# ZAC MULTISITE DU CENTRE-VILLE DE VILLENEUVE-SAINT- GEORGES

Etude d'impact jointe au dossier Loi  
sur l'Eau

*Mémoire en réponse à l'avis de  
l'Autorité Environnementale*

**Figure 1 : Qualité de l'air sur la commune de Villeneuve Saint Georges (moyenne annuelle 2015) – source Airparif**

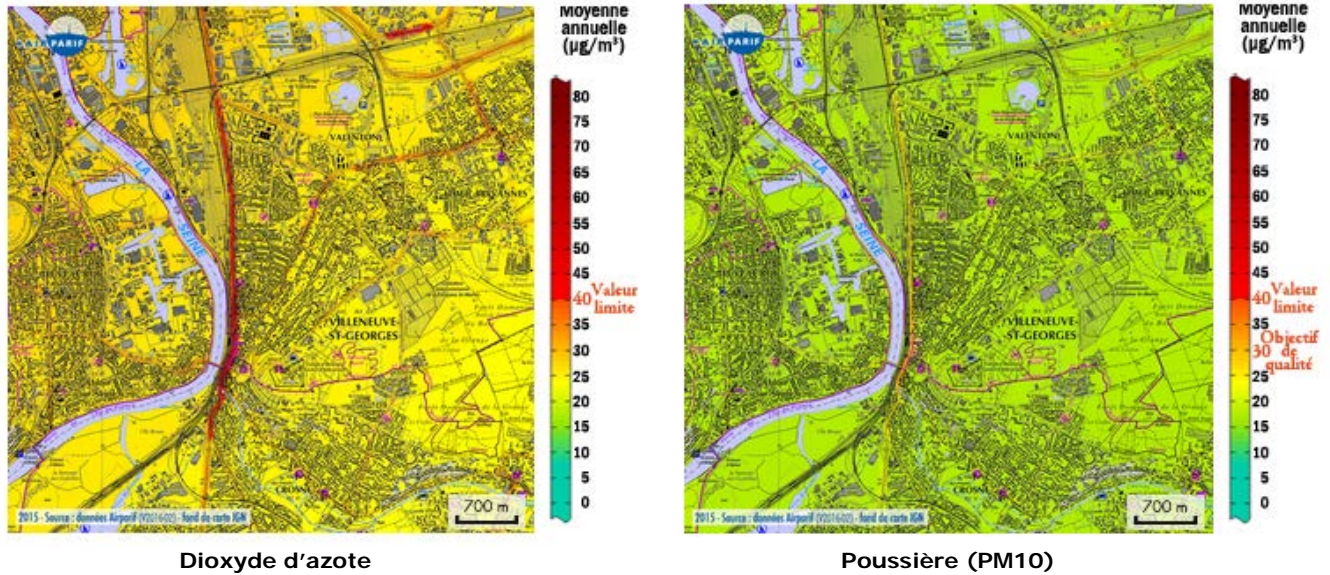
*L'autorité environnementale aurait apprécié que les données relatives au trafic routier soient fournies pour l'interprétation des déplacements futurs sur le secteur de la ZAC  
Les données qualité de l'air auraient pu être actualisées par celles de 2015 (Airparif)*

Pour ce qui concerne la qualité de l'air le site Airparif fournit des informations sur les paramètres dioxyde d'azote et poussière :
